# RAPPORT DE PRÉSENTATION (1)

Vu pour être annexé à la délibération  
du Conseil Municipal de Beaufort-en-  
Anjou en date du 28 mai 2018  
approuvant la modification n°3 du PLU  
de la commune déléguée de Beaufort-  
en-Vallée,

**LES RAISONS DE LA MODIFICATION N°3 DU PLU ..... 5**

Règlement – Document graphique AVANT Modification

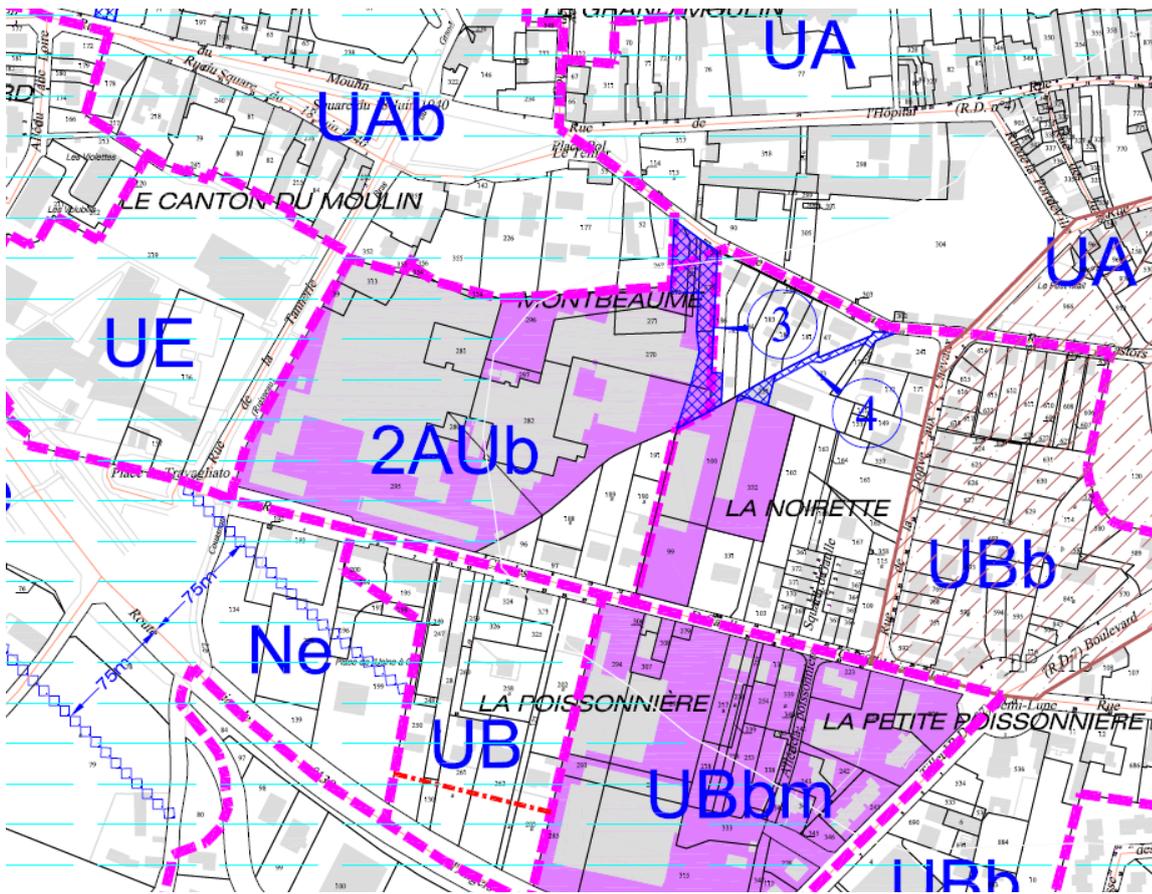
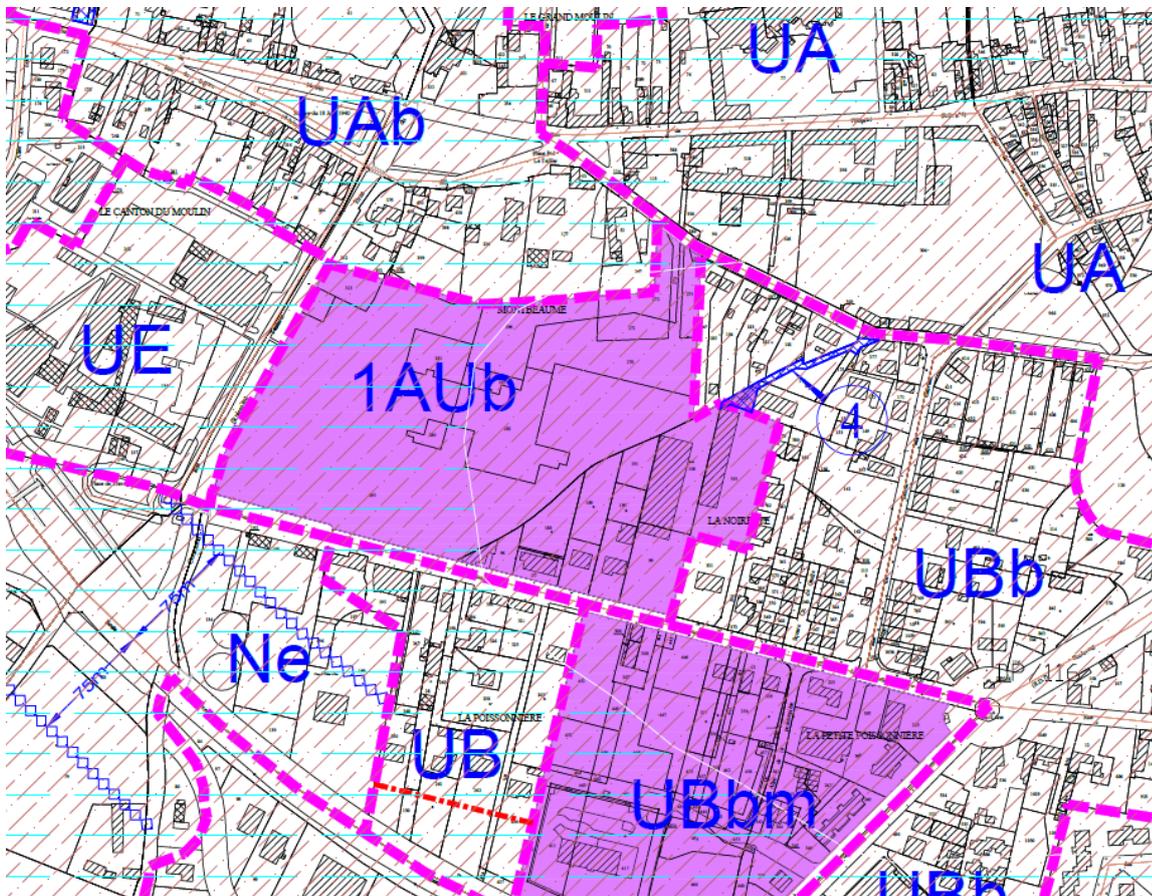
Reclassement en 1AUb de la zone 2AUb actuelle, en l'étendant légèrement :

- Au sud-est, à un bâtiment à usage d'activité appartenant à la commune dont le bail arrive à échéance en 2020 et à un bâtiment d'activité vacant juste à côté, ce foncier constituant une opportunité d'étendre l'opération en appui sur une future liaison structurante nord-sud de ce vaste îlot (cf. Orientation d'Aménagement ci-après),
- Au nord-est, pour venir jusqu'en limite de la rue de Lorraine (foncier maîtrisé par Alter Public) afin d'intégrer l'accès du site sur cette voie,

Et en sortant de cette zone la parcelle AV354, car elle appartient à l'unité foncière située au nord du site Montbeaume.

La zone 1AUb porte donc sur une surface totale de 4,9 ha, correspondant au foncier porté par ALTER Public.

Suppression de l'emplacement réservé n°3, le principe de desserte automobile depuis la rue de Lorraine est reporté à l'Orientation d'Aménagement, sans en figer strictement le positionnement.

**Orientation d'Aménagement site Les Esquisseaux AVANT Modification**

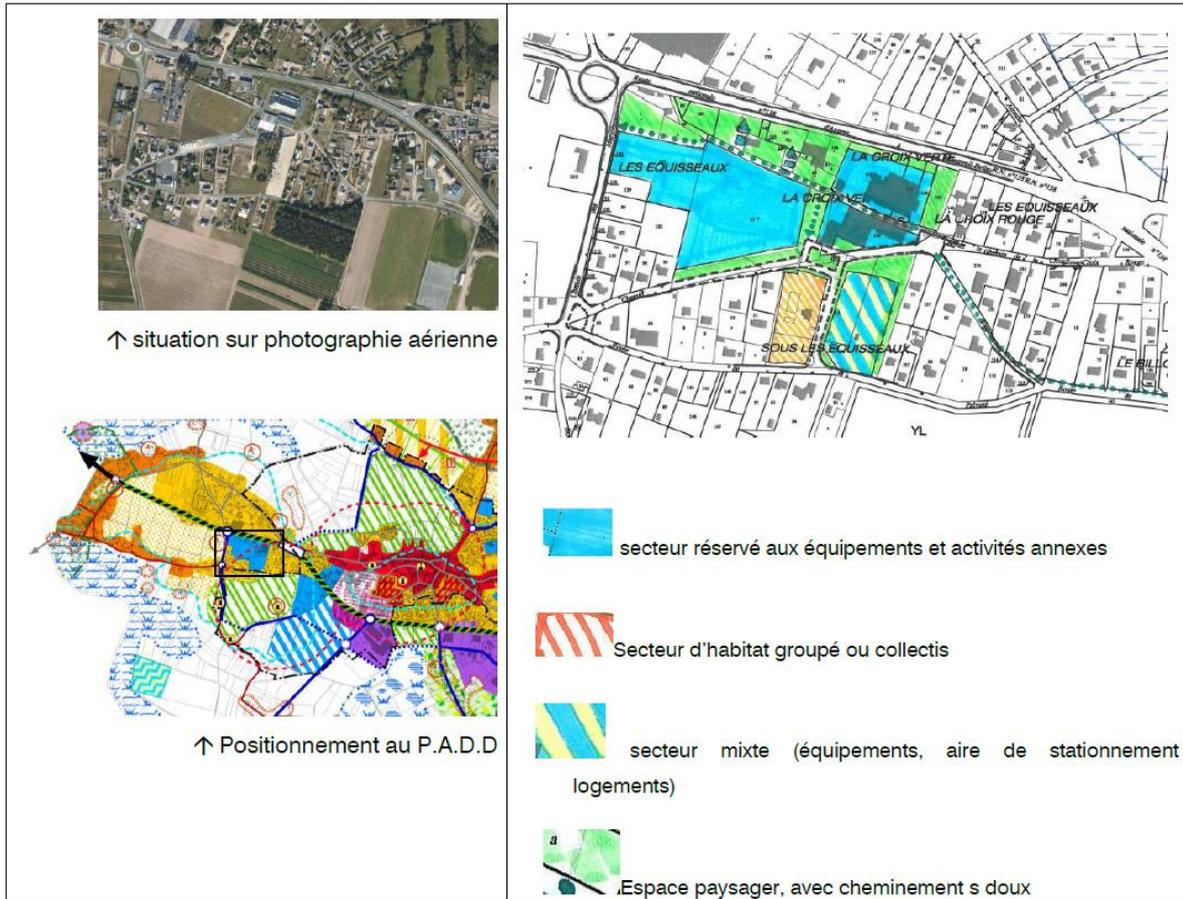
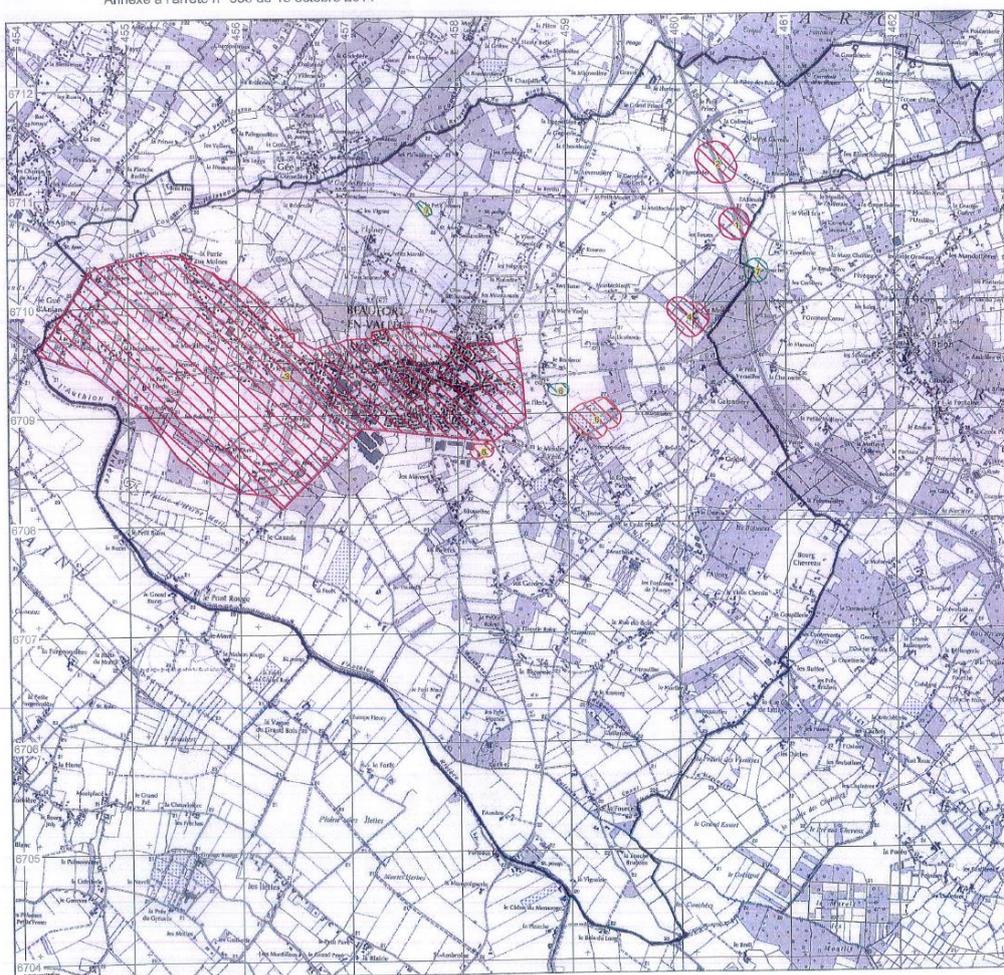
Il est donc proposé au niveau de l'Orientation d'Aménagement de réduire l'espace à paysager au droit du Centre aquatique Pharéo à une profondeur de 10 m par rapport au domaine public départemental, en y imposant la réalisation d'un traitement paysager sous forme d'espace enherbé ponctué d'un alignement d'arbres en cépée (permettant ainsi de reprendre la logique de ce qui se trouve en façade du gymnase), sans systématisme dans la gestion des intervalles entre les sujets. Il sera nécessaire, par souci de cohérence, de profiter de l'aménagement du site pour qu'une réflexion soit engagée avec le Conseil Départemental sur le traitement de l'espace situé entre la chaussée et la limite du domaine public départemental. En effet, ce site étant à l'origine une ancienne station-service, les espaces de circulation et d'accès y sont surdimensionnés et on est également en présence d'un grand espace sans usage ni aménagement en bordure de chaussée. Il pourrait être envisagé de retrouver simplement l'esprit de ce qui existe de part et d'autre de ce terrain (présence d'un fossé, qui ici est busé), en aménageant un espace enherbé légèrement modelé pour retrouver une forme de cunette suggérant une continuité avec le fossé ; cette cunette pouvant être animée dans son axe par la plantation de vivaces et de graminées.

L'implantation d'un bâtiment plus grand doit aussi permettre de structurer l'espace en étant plus à l'échelle des équipements implantés à proximité, et plus à l'échelle de l'emprise de la RD347. Il serait intéressant que le bâtiment se rapproche le plus possible de la marge de recul autorisée par le règlement écrit du secteur UEb (à savoir 15 m de l'alignement), afin de refermer un peu l'espace ; le paysage de cette entrée de ville étant surtout marqué par une impression de flottement, de vide, de rupture d'échelles.

**Réduction de l'emprise de l'emplacement réservé n°6 rue des Airaults / chemin des Ruettes**

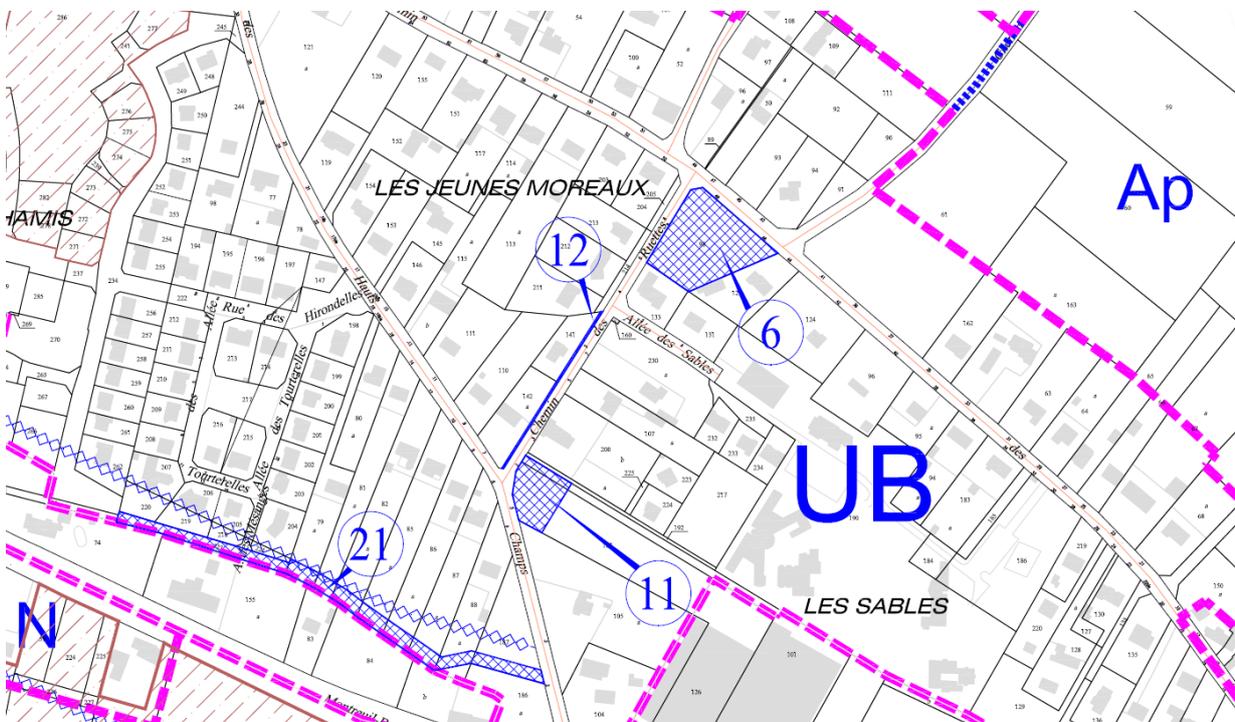
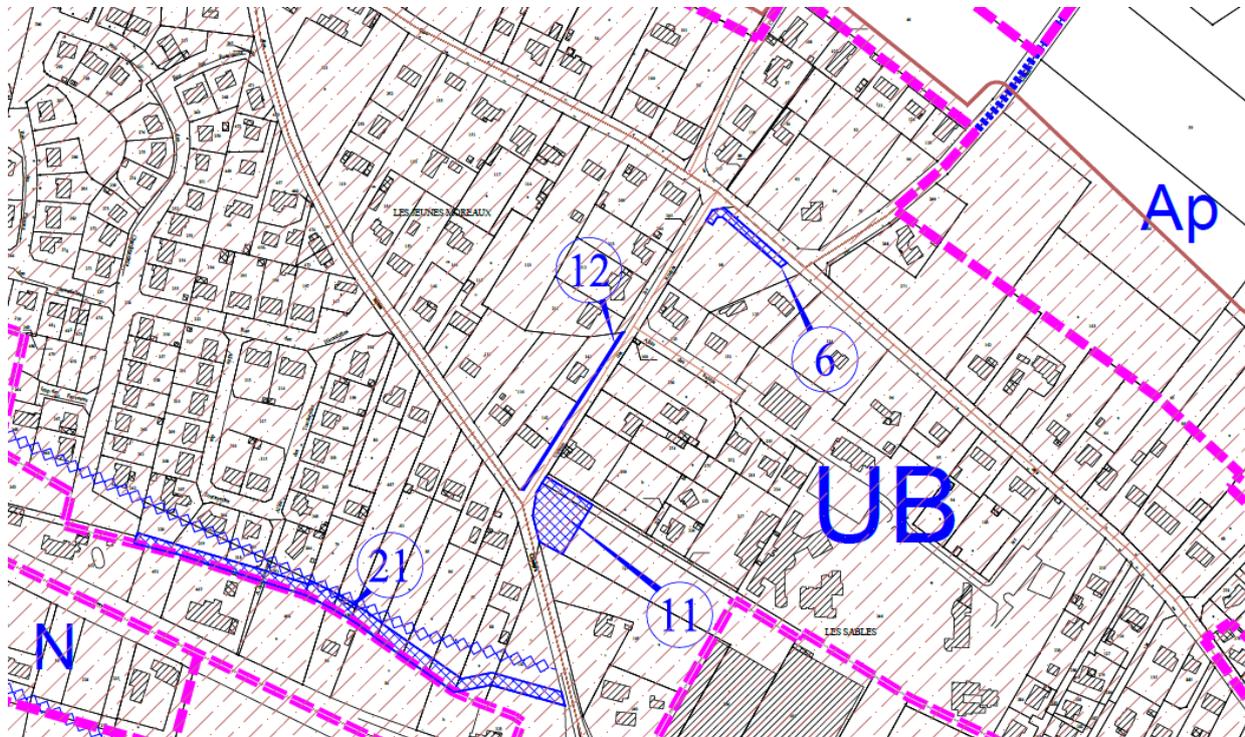
L'emplacement réservé n°6, d'une surface de 3072 m<sup>2</sup>, avait été instauré en 2011 avec pour objet : « aménagement d'un espace public au carrefour de la rue des Airaults et du chemin des Ruettes – voirie, cheminement piéton, stationnement et espace vert ».

Depuis cette date le projet a évolué pour se limiter à un réaménagement de voirie permettant de gérer les eaux pluviales pour être en cohérence avec ce qui existe au début du chemin des Ruettes. Dès lors, seule l'acquisition d'une bande au long de la rue des Airaults est envisagée (surface 323 m<sup>2</sup>) et a fait l'objet de discussion avec les propriétaires du terrain, se traduisant par un plan de division (cf. ci-après) et un plan d'arpentage.

Il est donc proposé, dans le cadre de la modification n°3 du PLU, de réduire l'emplacement réservé n°6 à la bande de 323 m<sup>2</sup>.

**Suppression de l'emplacement réservé n°18 rue des Airaults / chemin de Moulines**

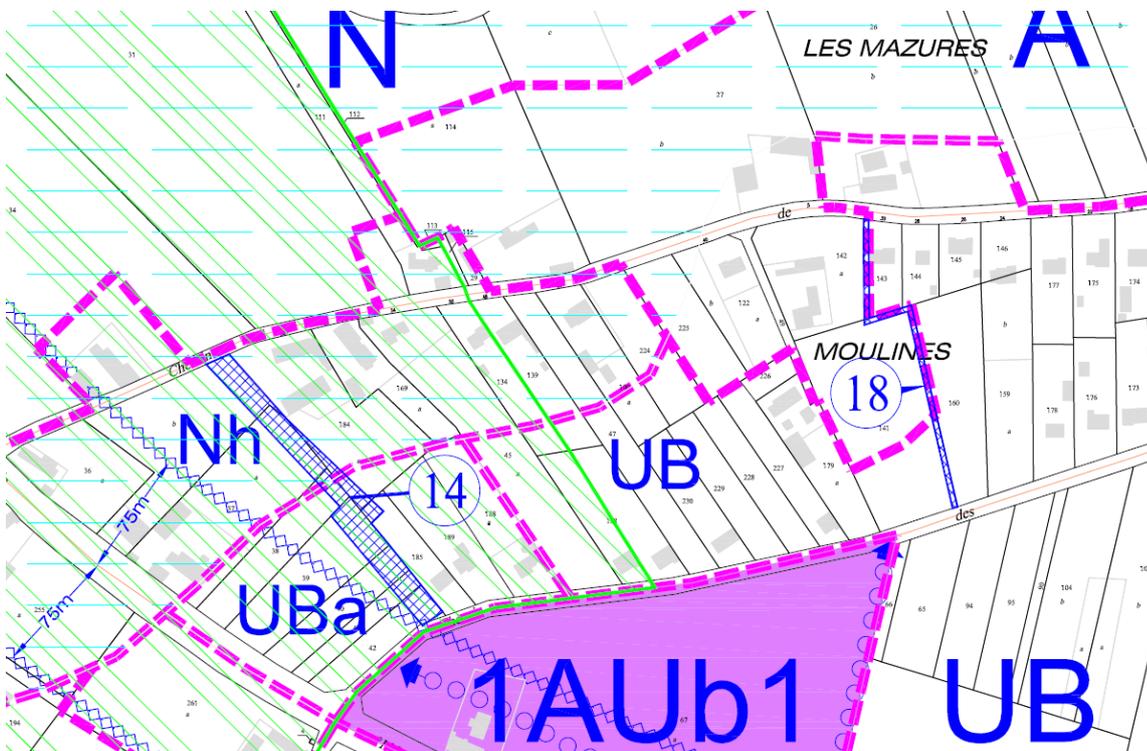
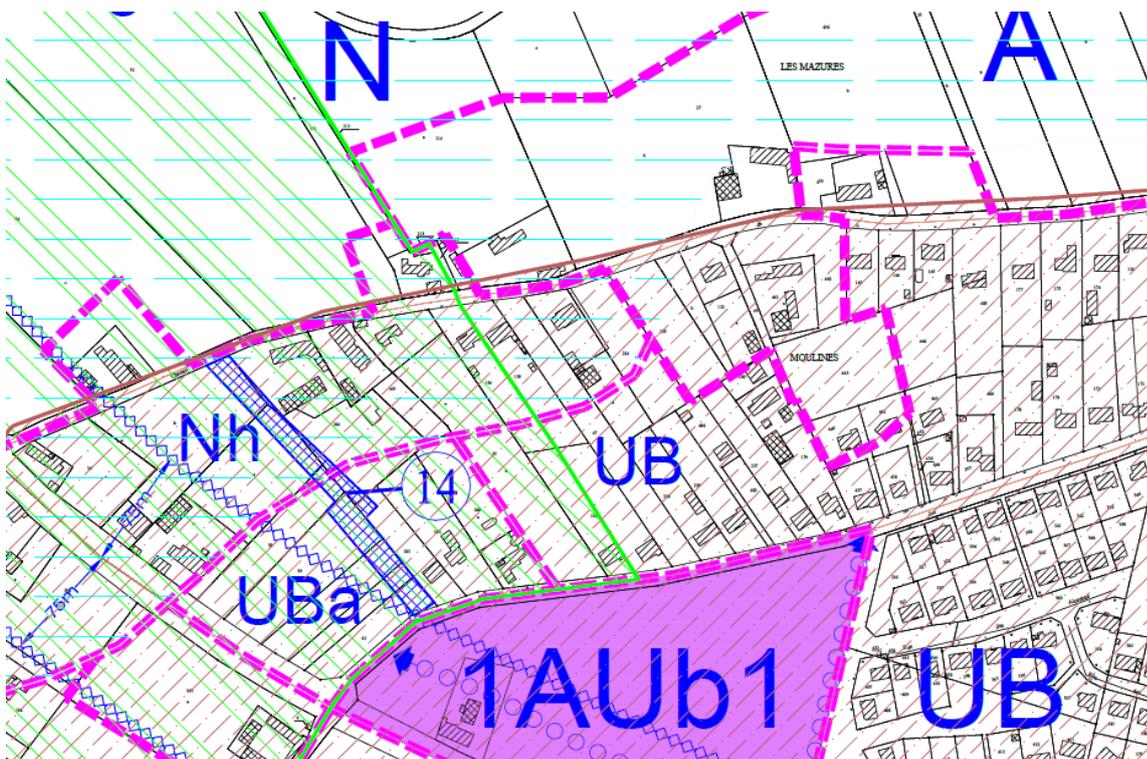
L'emplacement réservé n°18, d'une surface de 835 m², avait été instauré en 2011 avec pour objet : « création d'un sentier piéton et cyclable entre la rue des Airaults et le chemin de Moulines ».

Il apparaît cependant désormais que cet emplacement réservé fait en quelque sorte doublon avec l'emplacement réservé n°14 positionné 340 m plus loin pour la création d'une voie de liaison entre le chemin de Moulines et la rue des Airaults.

Il est donc proposé dans le cadre de la modification n°3 du PLU de supprimer l'emplacement réservé n°18.

### Suppression de l'emplacement réservé n°19 rue des Plantagenêts / rue des Tisserands

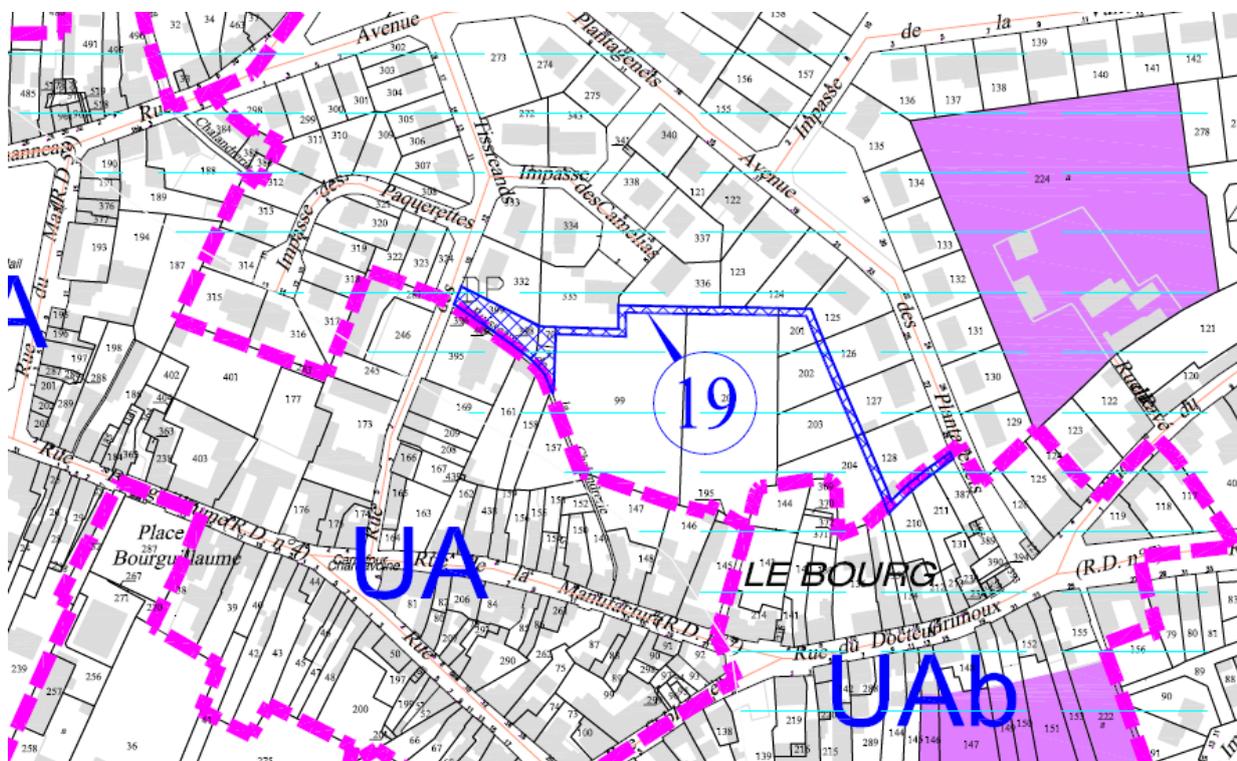
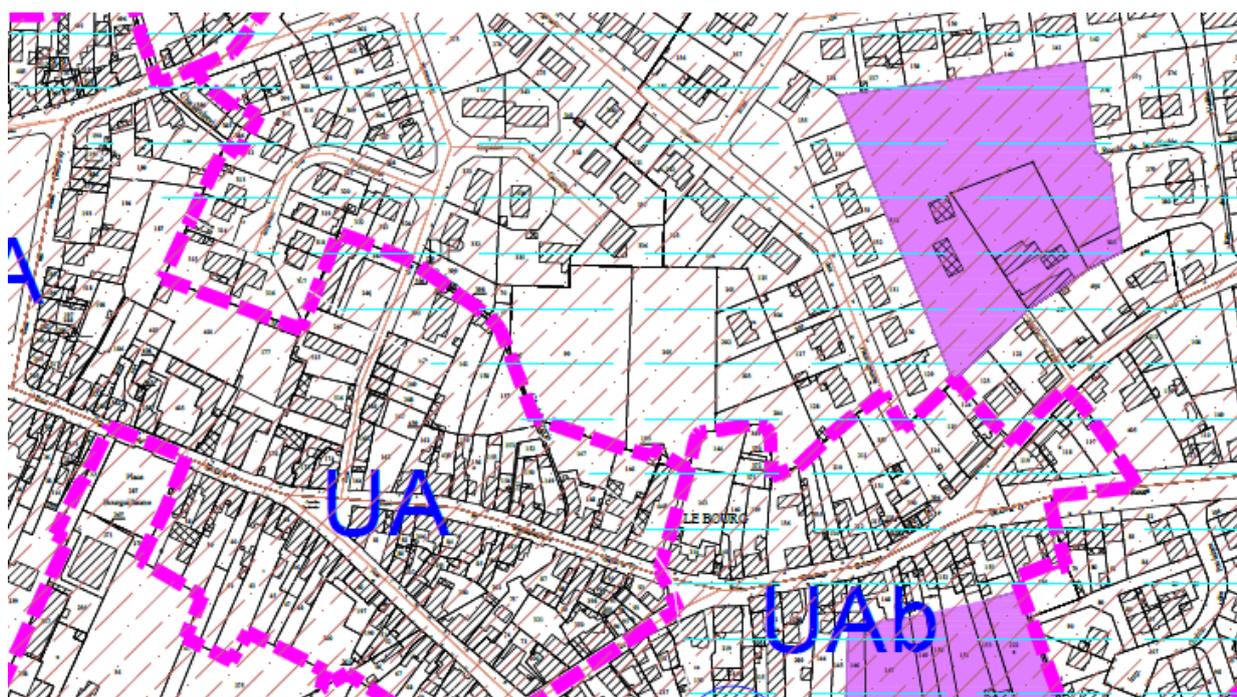
L'emplacement réservé n°19, d'une surface de 1282 m<sup>2</sup>, avait été instauré en 2011 avec pour objet : « création d'un sentier piéton et cyclable entre la rue des Plantagenêts et la rue des Tisserands ».

Les fonds de jardin des constructions donnant avenue des Plantagenêts ne sont pas intégrés au projet. En outre une habitation a été construite sur la parcelle n°202, ce qui ne rend guère pertinent le maintien de l'ER n°19 pour des questions d'intimité.

Dans ces conditions, il est donc proposé dans le cadre de la modification n°3 du PLU de supprimer l'emplacement réservé n°19 dans son intégralité.
